DELIBERAZIONE DELLA GIUNTA REGIONALE 29 novembre 2021, n. 1930

[ID_VIP: 5408] Istanza di VIA Ministeriale ex art. 23 del D.lgs. n. 152/2006 e ss. mm. ii. - Parco eolico "Serra Palino" composto da 8 WTG da 6 MW ciascuno, (potenza max 48 MW), da realizzare nei comuni di Sant'Agata di Puglia (FG) e Candela (FG), e opere di connessione da realizzare nei comuni di Ascoli Satriano (FG) e Deliceto (FG). Proponente: RWE Renewables Italia S.r.l.

Parere Tecnico*Ex art. 7 co. 3 dell'Allegato alla DGR 2100/2019*

Parere definitivo espresso nella seduta del 27/10/2021

Figura 2: estratto dell'elaborato PESP A-S42-0 con la localizzazione degli aerogeneratori in progetto e degli aerogeneratori di altri produttori (in alto); localizzazione dell'impianto fotovoltaico autorizzato F/143/08 riportato nel SIT Puglia.

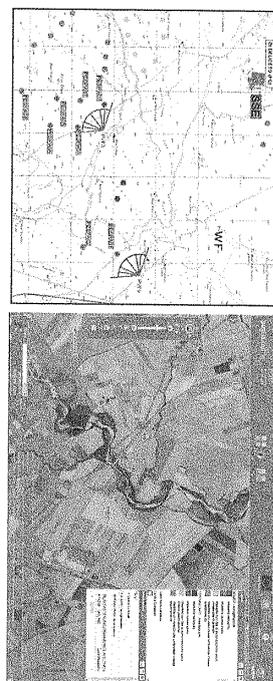
Relativamente alle possibili interferenze/sovrapposizioni con altre istanze FER in corso di autorizzazione dal documento "Allegato alle contraddizioni RWE Renewables Italia S.r.l. - cod. Elaborato All.1", si evince che il proponente ha predisposto una variante del layout iniziale per gli aerogeneratori denominati PESP A03, PESP A04, PESP A06 e PESP A08, in quanto interferenti con le posizioni degli aerogeneratori del progetto proposto dalla Wind Energy Sant'Agata S.r.l., in iter autorizzativo avanzato, e per l'aerogeneratore PESP A02 a causa dell'interferenza/sovrapposizione della pala con l'impianto fotovoltaico della Toi s.r.l., denominato "Giardino", da localizzarsi in agro di Candela (FG), in casato al foglio n.3, particelle nn. 19, 20, 25 103 e 104.

gli aerogeneratori del parco eolico oggetto della presente valutazione in seguito alla modifica delle loro posizioni iniziali. Si evidenzia comunque un notevole addensamento di aerogeneratori nella stessa area.
